Sicherheitsmitteilung der Firma Polini

Betrifft Thor 130

31 January 2014

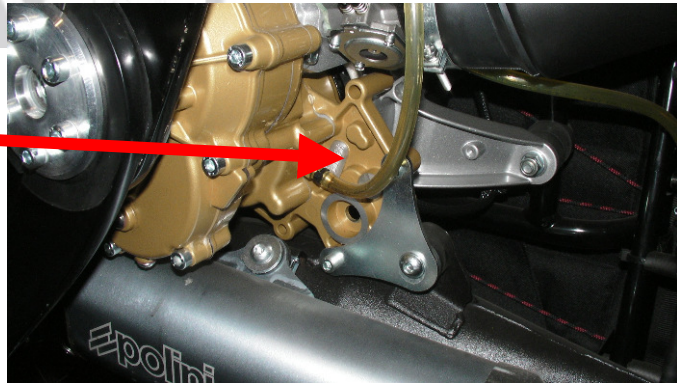
Die Motornummer ist wie Abbildung 2 zeigt hier zu finden. Motoren ab Nummer 3709 sind davon nicht mehr betroffen.

Nur Motoren der Baureihe Thor 130 und dem Baujahr 2013. Diese Baureihe ist anhand der vorhandenen Motorstrebe leicht zu identifizieren. Thor 100 fehlt diese Motorstrebe und sind davon **nicht** betroffen.

Für alle Thor 130 Motoren bis einschließlich Motornummer * 3708 steht ein "Upgrade Set" zur Verfügung.

Es handelt sich dabei um den Austausch des Nadellagers im Kolben.

Die Ordernummer für das Upgrade Set lautet: 050.0232

- 1 x Nadellager
- 1 x Fußdichtung
- 1 x Kopfdichtung
